Wesentliche Änderungen an der Plandarstellung in der Vorlage vom 01.08.2014 im Vergleich zur Fassung gemäß RR-Beschluss vom 26.06.2014 (informelle Zusatzinformationen; maßgeblich bleibt die Sitzungsvorlage vom 01.08.2014)

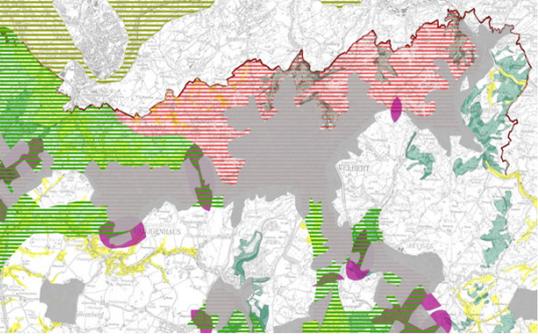
Nr.	Beschreibung Änderung	wenn nötig Verortung	Grund (informelle Kurzfassung; maßgeblich ist alleine die Sitzungsvorlage vom 01.08.2014)
1	großflächige Reduzierung des RGZ	<p>der reduzierte Bereich ist rot markiert</p> 	<p>Die dem Konzept für die Darstellung der Regionalen Grünzüge zu Grunde liegenden Kriterien bieten für eine Darstellung von RGZ in diesem Bereich keine Grundlage. Die im Entwurf von Juni 2014 dennoch enthaltene Darstellung basierte auf der Annahme, dass für die nördlich angrenzenden Bereiche im Planungsraum des RVR die bestehende Darstellung Regionaler Grünzüge beibehalten werden soll. Nach Rücksprache mit der Regionalplanung des RVR (Juli 2014) sieht der gegenwärtig in Vorbereitung befindliche Entwurf für den Regionalplan des RVR dort jedoch keine flächige Darstellung Regionaler Grünzüge vor, sodass sich eine Darstellung von RGZ im Bereich Velbert auch nicht durch eine Verbindungsfunktion für außerhalb des Plangebietes angrenzende Grünzüge begründen lässt.</p>
